Protokoll 2. Erörterung zur 1. Regionalplanänderung, 17.02.2020

Betreff: WG: 2. Erörterung zur 1. Regionalplanänderung "Mehr Wohnbauland am Rhein": Neuer SPNV-Haltepunkt Remscheid-Honsberg
Anlagen: RS_Wohnbauland_am_Rhein.pdf

**Wohnstandortentwicklungen
Honsberg, Mitte und Stachelhausen:
beabsichtigter neuer Schnellbahnhaltepunkt
mit Einzugsgebieten von 500, 1000 und 1500 m Luftlinie**

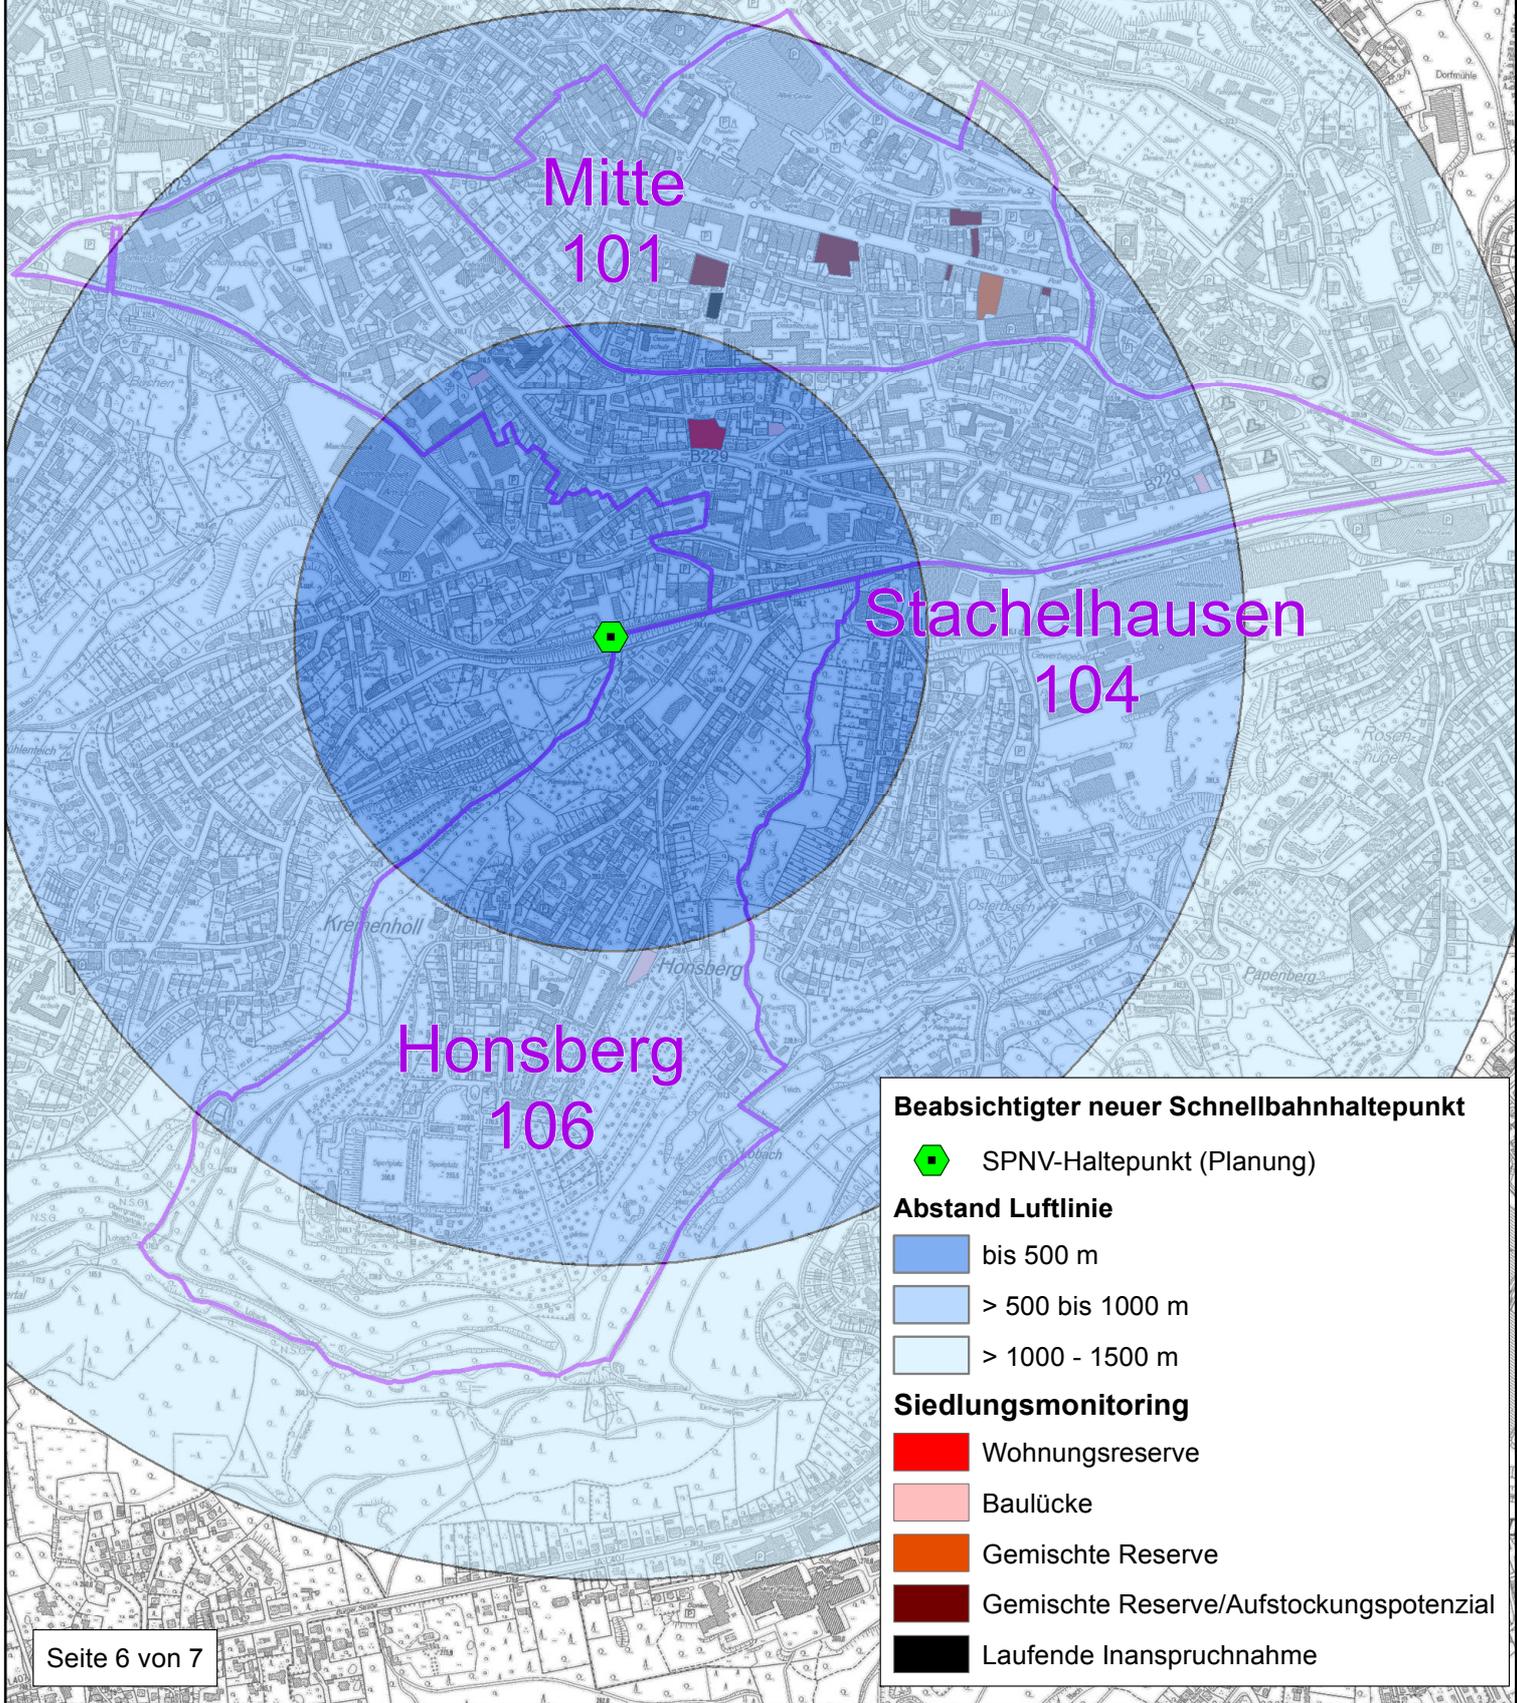
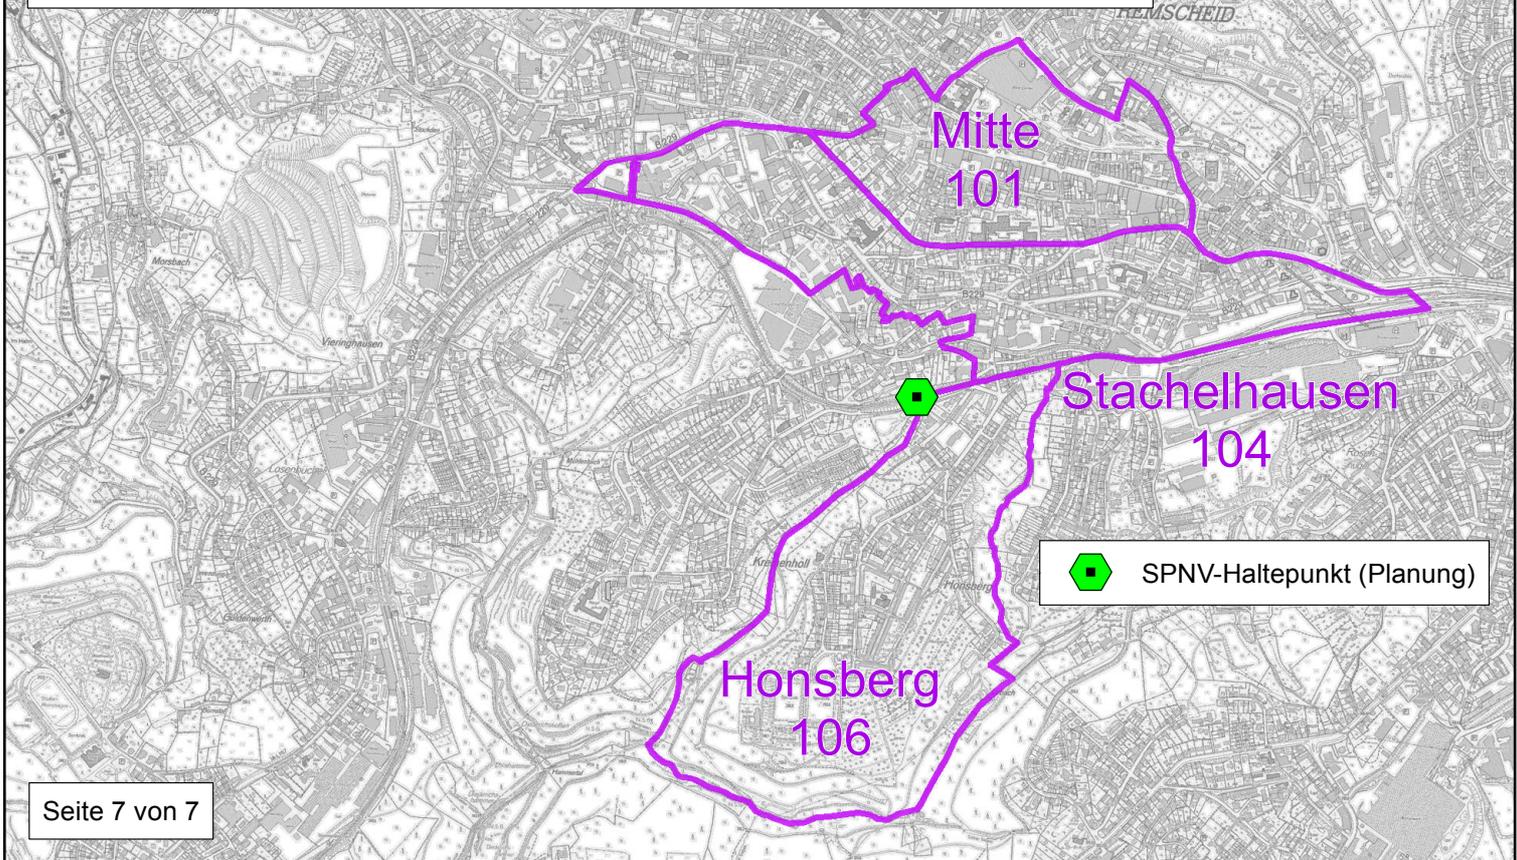
Anbei die der Stadt Remscheid derzeit bekannten Lagemerkmale des geplanten Haltepunktes Honsberg. In der beigefügten Datei ist für den besprochenen Sachverhalt die letzte Seite ausschlaggebend. Sie erkennen daran, dass der geplante Haltepunkt derzeit im Schnittpunkt von der Schienengerade sowie den Stadtteilgrenzen Honsberg und Kremenholz vorgesehen ist.

Aufgrund der bergischen Topographie würde ein neuer SPNV-Haltepunkt übrigens nicht nur für die regionalen Wohnraumpotenziale RS_01 Mitte (2.582 Einwohnerinnen und Einwohner am 31.12.2019 gemäß kommunaler Statistikstelle - EW) und RS_02 Stachelhausen (4.330 EW) erhebliche Verbesserungen hinsichtlich der Erreichbarkeit der Schiene bedeuten, sondern auch die Stadtteile RS_03 Honsberg (2.332 EW) und ebenso den mit der 1. Regionalplanänderung nicht thematisierten Stadtteil Kremenholz (3.685 EW) neu daran anschließen.
